審査面談コメントリスト（2020年10月30日）
（浜岡4号炉低圧車軸クリアランス認可申請）

浜岡4号炉低圧車軸の汚染履歴について

2020年11月17日
中部電力株式会社

浜岡4号炉低圧車軸クリアランス認可申請書の審査において、今までに提出した回答書の内容を反映した説明資料を次ページ以降に示す。

(本文) 図-2 対象物の発生場所及び保管場所(2/2)

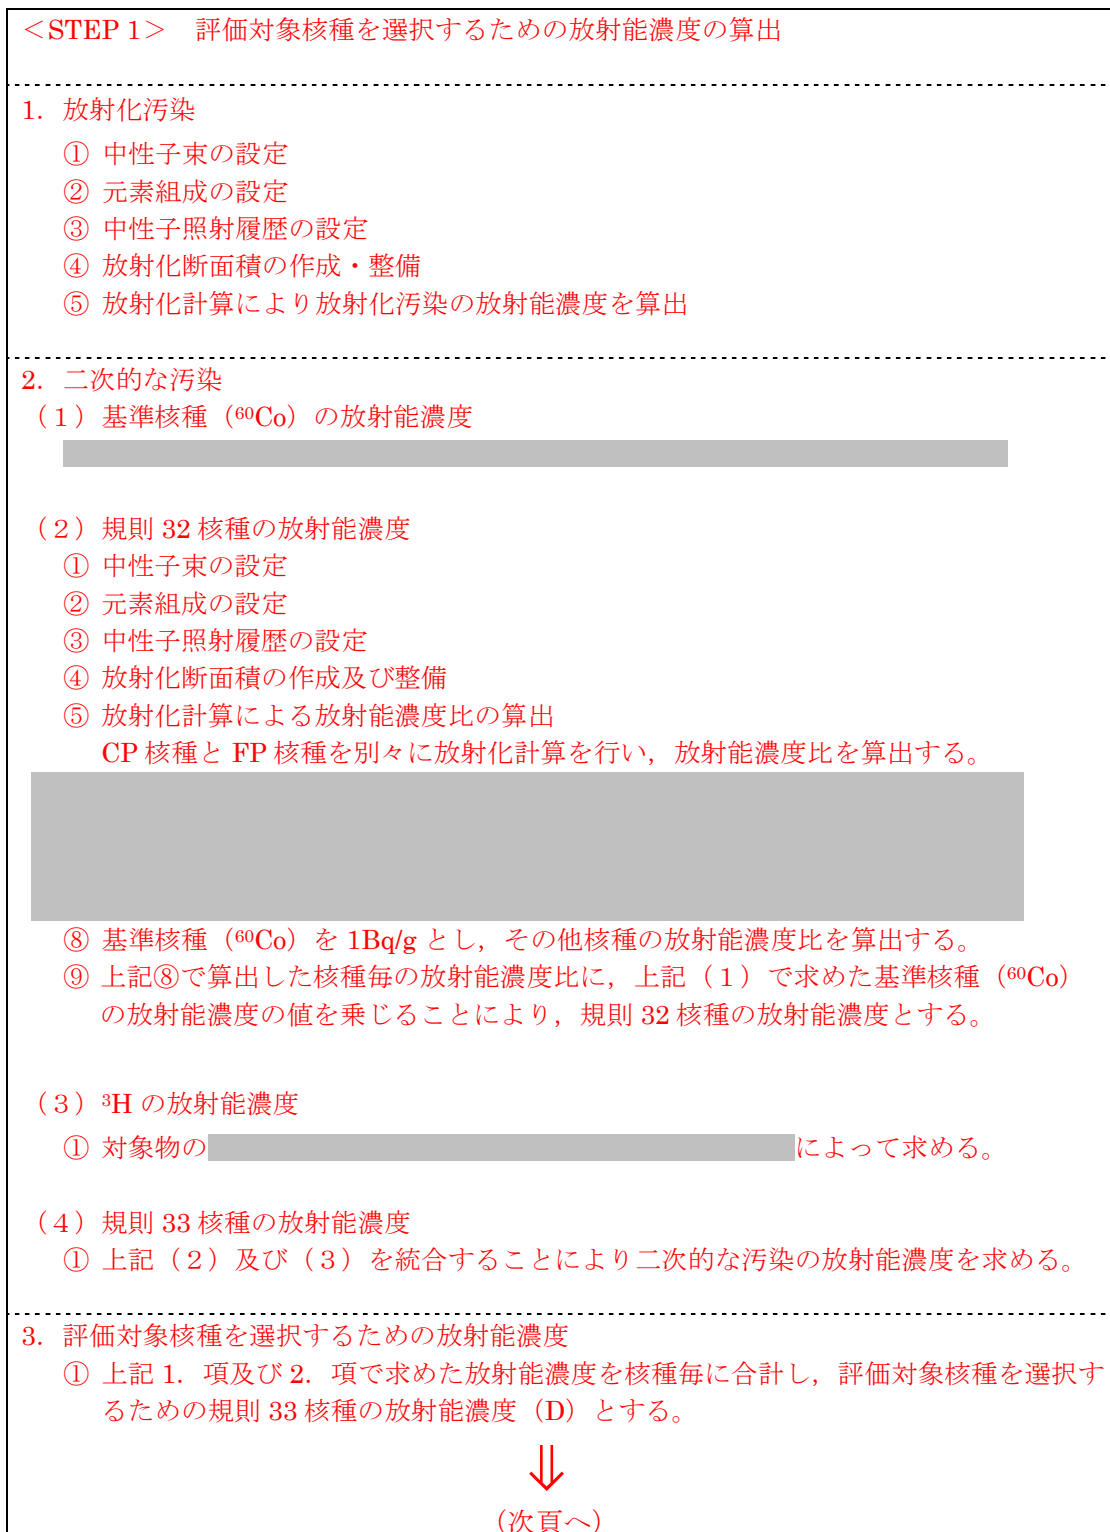
番号	質問・コメント等
B	②対象物の管理方法 対象物の管理方法について、各エリア（保管エリア、測定エリア、確認待ちエリア）での具体的な内容を明確にした資料を作成し、説明すること。

1. 「保管エリア」、「測定エリア」及び「確認待ちエリア」の候補地に関する説明
- ・「保管エリア」、「測定エリア」及び「確認待ちエリア」の候補地を以下の図中に点線（）で示す。2020年6月5日提出の認可申請書「(本文) 図-2 対象物の発生場所及び保管場所(2/2)」では、浜岡5号炉タービン建屋三階で複数の候補地を示したが、計画の進展に伴い当該候補地のみとしている。
 - ・当該候補地で3軸を保管し、対象物の処理状況に応じてエリアを「保管エリア」、「測定エリア」及び「確認待ちエリア」と変更させることで、処理状況に則した管理を行う。

・「保管エリア」「測定エリア」及び「確認待ちエリア」の候補地を点線で示す。
